ZP.271.1.2017.WC

Dotyczy: Przetargu nieograniczonego na roboty budowlane „Budowa sieci kanalizacji sanitarnej w miejscowościach: Stężyca, Szymbark, Potuły, Kamienica Szlachecka, Borucino, na terenie aglomeracji Stężyca”

Wyjaśnienia nr 3 treści SIWZ

Przykładowa instalacja systemu dozującego ze zbiornikiem przemysłowym o poj. 1000 l, z pompą o wydajności 17 l/h, zaworami, przewodami, przyłączami i instalacją

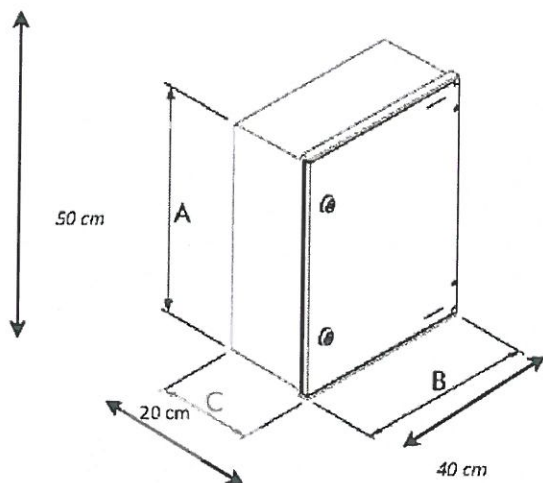
Czy system unieszkodliwiania siarkowodoru należy wycenić:

- zgodnie z projektem budowlanym pkt. 7.1.4 str. 16 tj. zbiornik PE poj. min 200l z pompą dozującą zabudowany w szafie zamykanej z blachy stalowej nierdzewnej kwasoodpornej, czy też
- zgodnie z załącznikiem A do SIWZ „Opis przedmiotu zamówienia” część II pkt. 3.6 tj. „... zbiornik o pojemności min. 1000l ...”

Zwracam się z prośbą o zamieszczenie na stronie Zamawiającego danych dotyczących zestawu urządzeń do dozowania chemikaliów. W projekcie znajduje się tylko informacja, że „jest to zbiornik PE poj. min. 200l z membranową pompą dozującą 230V. Zestaw dozowania chemikaliów zabudować szafą z drzwiczkami otwieranymi na zamek w całości wykonaną z blachy nierdzewnej kwasoodpornej o grubości min. 1,0mm”

Proszę o uszczegółowienie informacji o urządzeniu do dozowania tj. jaka ma być wydajność pompy? Na jakie przeciwcisnienie? Czy ma być zamontowana na zbiorniku tzw. stojąca czy na ścianie tzw. wisząca? Czy będzie pracowała w trybie stałym czy będzie sterowana miernikiem? Na jakie chemikalia ma być odporny zbiornik? itp.

Czy jest konieczność wykonania obudowy zestawu dozowania chemikaliów szafą z blachy z drzwiczkami? W jaki sposób ma się odbywać uzupełnianie chemikaliów do zbiornika?

Zwracam się z prośbą o zamieszczenie na stronie Zamawiającego danych dotyczących zbiornika przemysłowego o pojem 1000 l na preparat do wiązania istn. siarkowodoru w ściekach, natleniania ścieków, niedopuszczający do powstania warunków beztlenowych (zagniwania ścieków) wstrzymujący rozwój bakterii beztlenowych wytwarzających siarkowodór. Z czego ma być wykonany zbiornik? Na jakie chemikalia ma być odporny?

Czy zbiornik ma być samodzielnie stojący?

Jaka ma być wydajność pompy dozującej? Na jakie przeciwcisnienie? Czy będzie pracowała w trybie stałym czy będzie sterowana miernikiem?

Zamawiający potwierdza, że w celu ujednolicenia, system unieszkodliwiania siarkowodoru należy wykonać zgodnie z załącznikiem A do SIWZ „Opis przedmiotu zamówienia” pkt. 3.6. – zarówno dla części nr 1 (3 stacje dozujące) jak i dla części nr 2 (6 stacji dozujących).

Zamawiający wyjaśnia, że należy uwzględnić montaż zbiorników wolnostojących o pojemności min. 1000 l. Zbiornik należy wykonać w standardzie zbiornika przemysłowego z pompą dozującą i szafą sterującą. Szafa sterująca w obudowie antywłamaniowej. Ustalenie odpowiedniej dawki oraz czasu dozowania preparatu odbywać się będzie na podstawie pomiaru stężenia siarkowodoru. Zamawiający nie narzuca rozwiązania żadnego producenta – zbiornik musi być wykonany z materiału odpornego na warunki atmosferyczne oraz skład preparatu. Lokalizację stacji dozującej zaplanowano przy przepompowniach ścieków, natomiast sondy pomiarowe zlokalizowane będą w odpowiadających im studniach rozprężnych. Dopuszcza się zmianę lokalizacji sond pomiarowych oraz stacji dozujących – w zależności od uzyskanych pomiarów i potrzeb użytkownika.

Należy przewidzieć dostawę i montaż kompletnego systemu tj. zbiornika o pojemności min. 1000 l, system dozujący preparat z pompą, z czujnikiem wyłączenia przy pustym stanie, sonda do pomiaru stężenia H₂S w studni, przesył danych w trybie ciągłym poprzez GPRS (GSM): o bieżącym zużyciu preparatu, dostępnej ilości preparatu, poziomie H₂S w studni, oprogramowanie do odczytu danych dostępne po zalogowaniu w trybie „on line” z możliwością zdalnej zmiany dozowania preparatu.

Zamawiający załącza poglądowe zdjęcie oraz rysunek dot. stacji dozującej.

Wydajności pomp 17 l/h ciśnienie robocze 7 bar

Podane wymiary szafy i zbiornika należy traktować jako orientacyjne - przykładowe, wydajność pompy podano minimalną.
